再処理施設 廃棄物管理施設 MOX燃料加工施設

設工認申請に係る対応状況

令和3年8月24日

3. 1 地震応答解析に用いる地盤モデルの設定及び再評価結果 (2) 燃料加工建屋の入力地震動算定に用いる地盤モデル

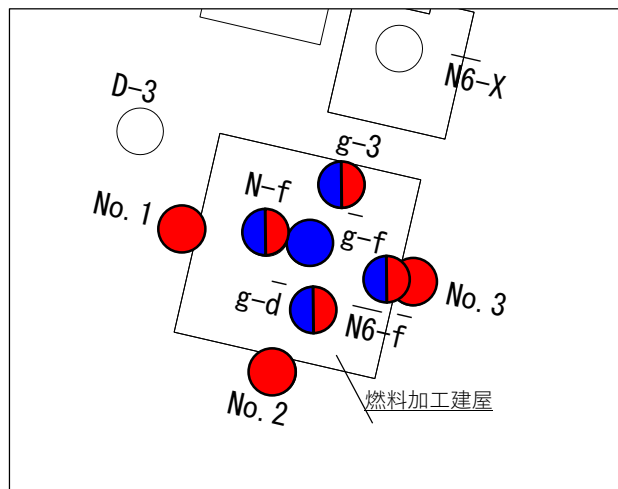
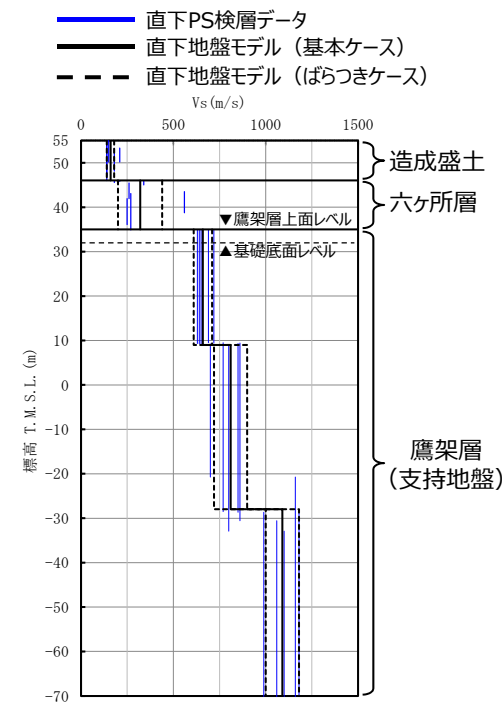
- 燃料加工建屋の直下地盤モデルの速度構造は、支持地盤及び表層地盤ともに、複数の燃料加工建屋の直下PS検層データに基づき設定した。
- 地盤物性のばらつきケースは、複数の直下PS検層データに基づき設定した。

(3) 安全冷却水B冷却塔の入力地震動算定に用いる地盤モデル

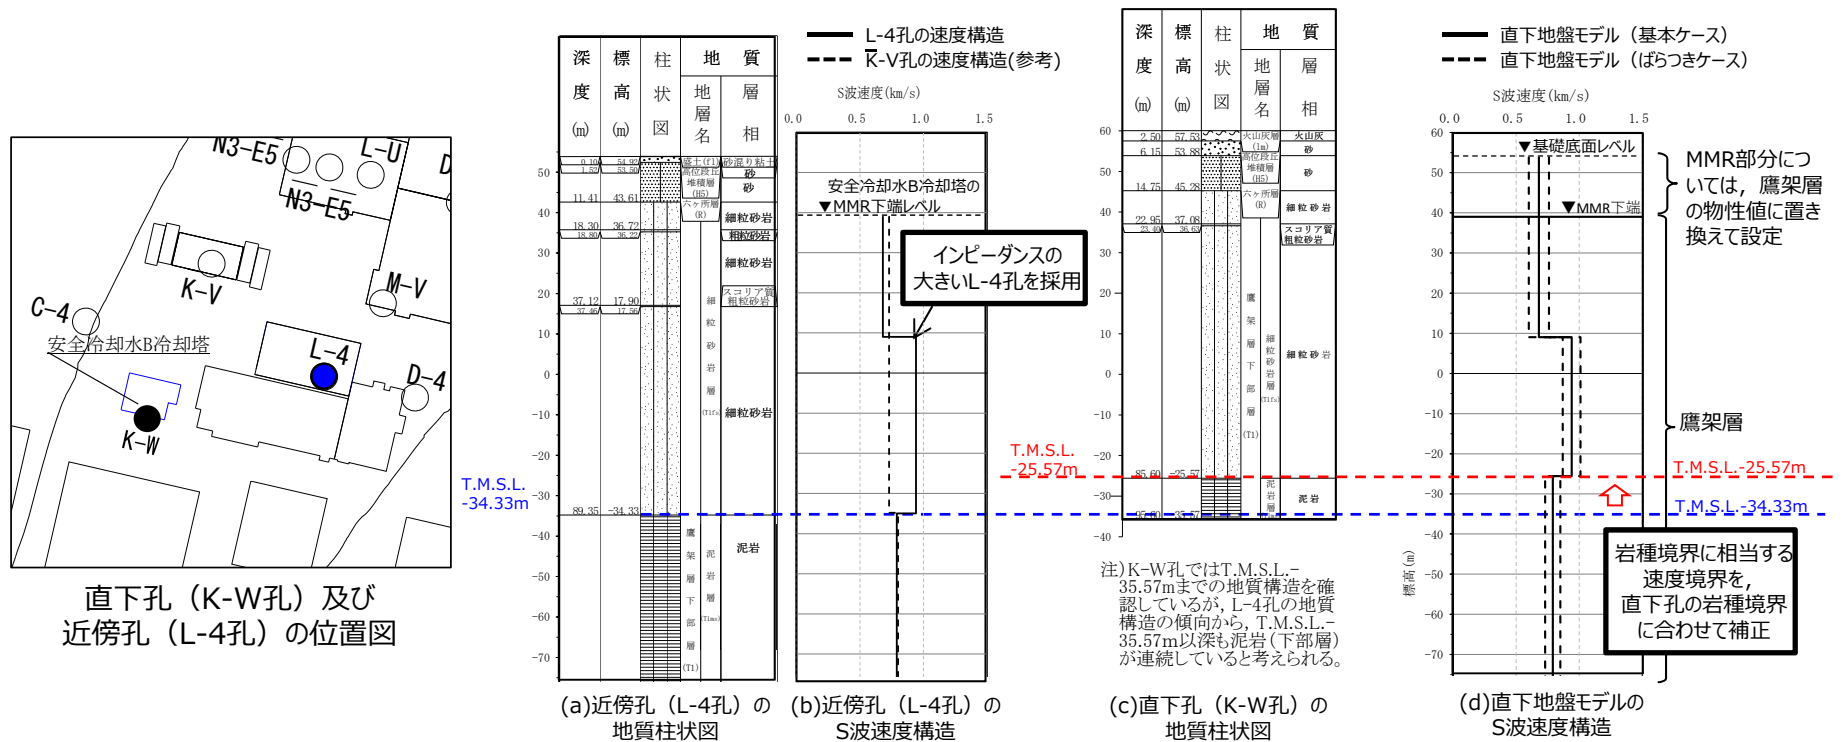
- 安全冷却水B冷却塔近傍のL-4孔及びK-V孔を参照し、いずれの近傍孔においても、地質構造が直下のK-W孔と整合していることを確認した。
- 速度構造は、細粒砂岩中に速度境界が認められ、インピーダンスが大きいL-4孔のデータを参照した。また、いずれの近傍孔においても、泥岩上端で速度境界が確認されることから、直下孔での岩種境界レベルに合わせて補正を行った。
- 地盤物性のばらつきケースは、中央地盤のエリア内において複数実施されている支持地盤のPS検層データに基づく速度構造のばらつき幅を参照して設定した。

3. 2 飛来物防護ネットの耐震評価 (3) 上部構造の設計 (座屈拘束ブレースの採用理由, 配置の考え方)

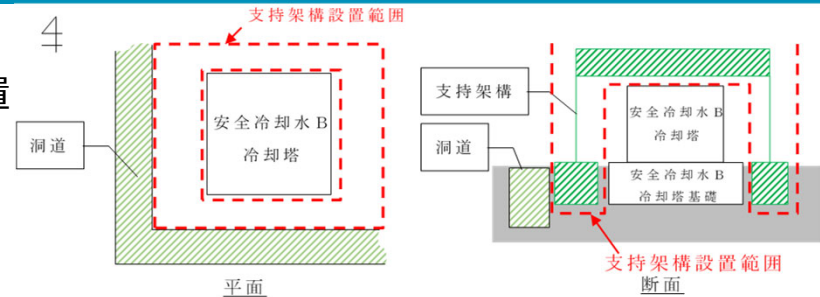
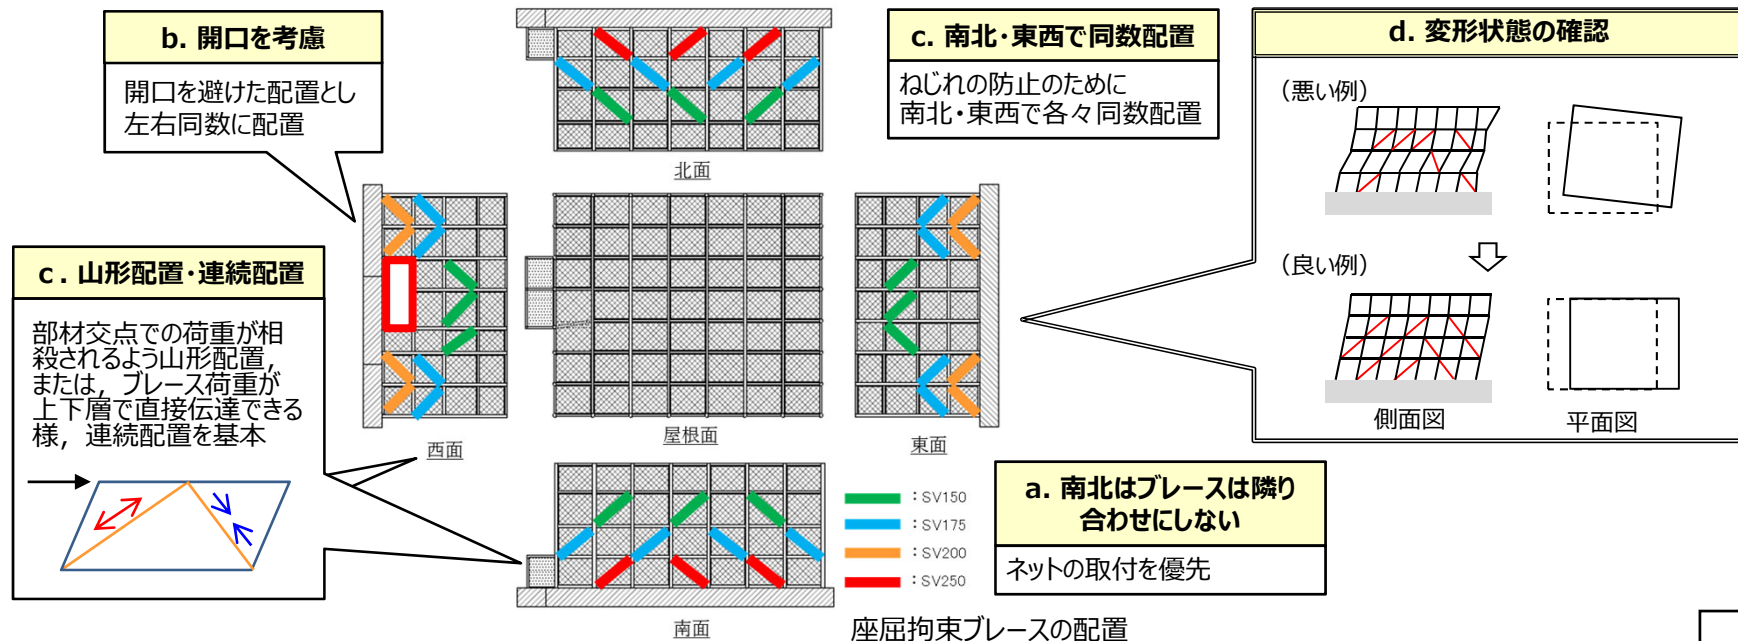
- 地下の洞道や周辺構造物の配置制約により既設冷却塔を囲む配置
- 配置制約を考慮した通常ブレースでの設計では転倒モーメントが大きくなり、柱の引抜き力が大きくなる。

- 南北面は主設備のネットの取付に配慮し、ブレースが隣合わないように計画
- 東西面は開口・スパン数の制約により、ブレース配置を優先
- 部材交点での荷重の相殺・伝達, ねじれ変形の防止等を考慮
- 3次元フレームモデルでの試解析により、層としてバランスの良い、局所的に偏りのない変形となることを確認

⇒ 「座屈拘束ブレース」の採用により、地震荷重を低減し、柱の引抜き力の低減（転倒モーメントで約4割減）

⇒ 各層の変形性能を剛性として反映した「質点系モデル」を構築し、耐震評価を合理的に実施。

(4) 質点系モデルの妥当性 (3次元フレームモデル時刻歴解析による検証)

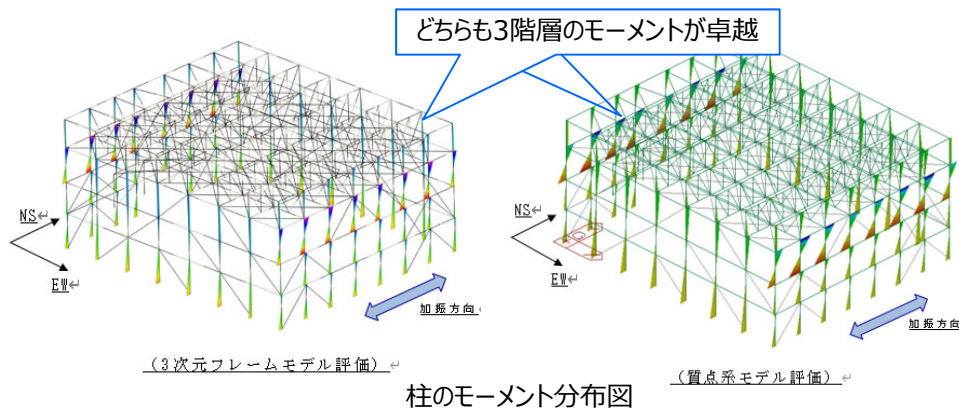
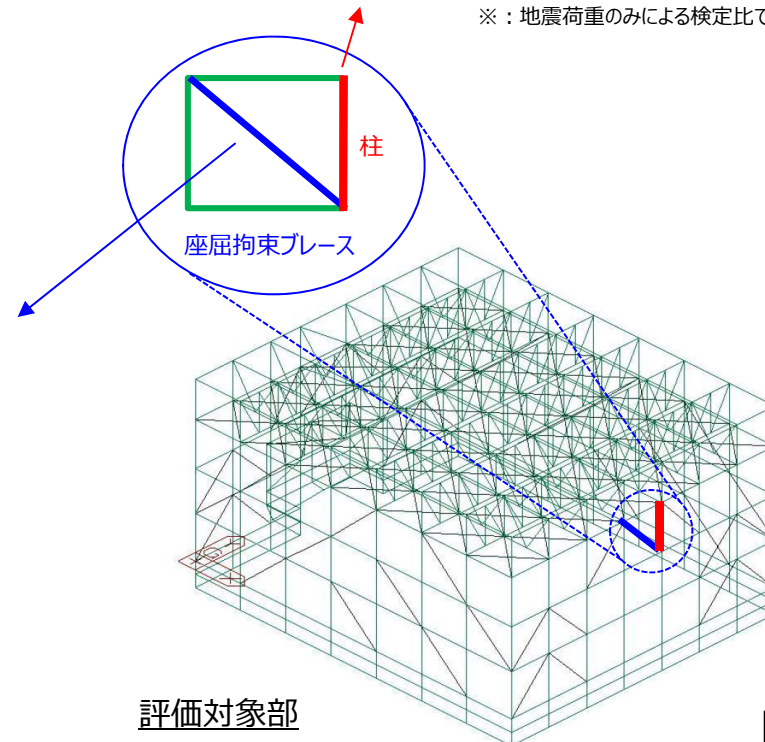
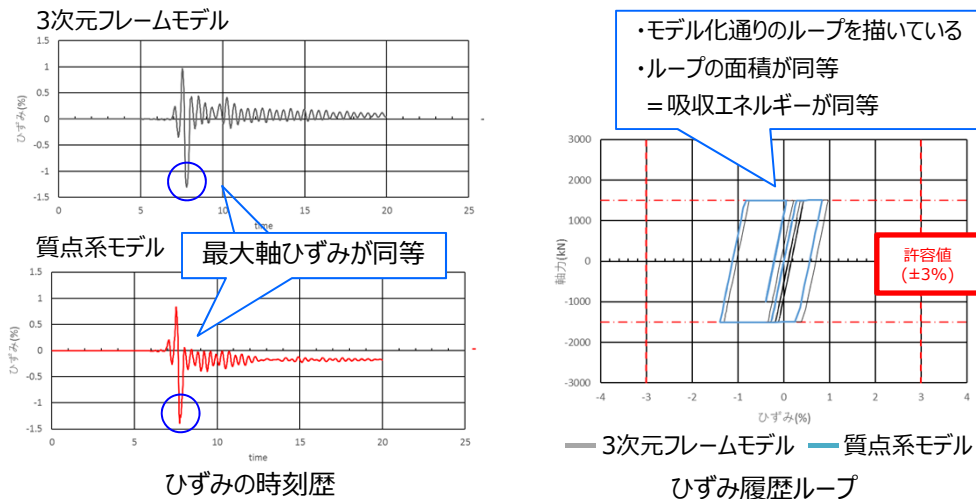
- 3次元フレームモデル評価にて架構全体の評価を実施した上で、特に曲げモーメントが卓越し、検定比の厳しい3階層柱を代表部材とし、3次元フレームモデルでの時刻歴解析と質点系モデルを用いた評価を比較。
- 座屈拘束ブレースの最大ひずみ及びひずみ履歴が同等であること、周辺部材の検定比が同等であることから架構の応答や荷重に大きな違いが生じていないことを確認。

有効応力解析モデル

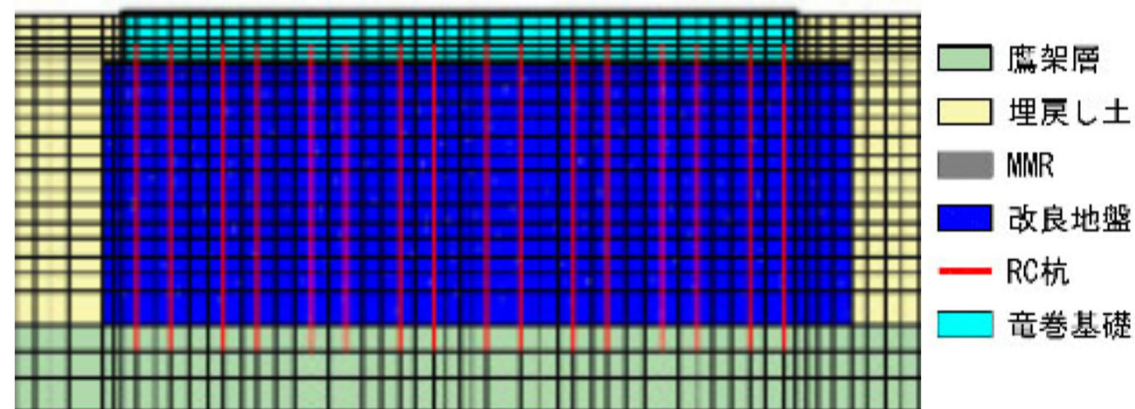
- 前項①～④に示した影響因子に対応する影響確認の際に実施する有効応力解析は、以下の方針とする。
- 解析モデルは、埋戻土、改良地盤、鷹架層、MMR、冷却塔基礎、ネット架構の基礎梁、杭及び周辺の構造物等を実情に合わせてモデル化する。この際設定する2次元FEMモデルは、JEAGに基づき設定する。
- 液状化対象層は埋戻土とし、液状化試験結果に基づき、液状化強度曲線を設定する。
- 地下水位は地表面とする。
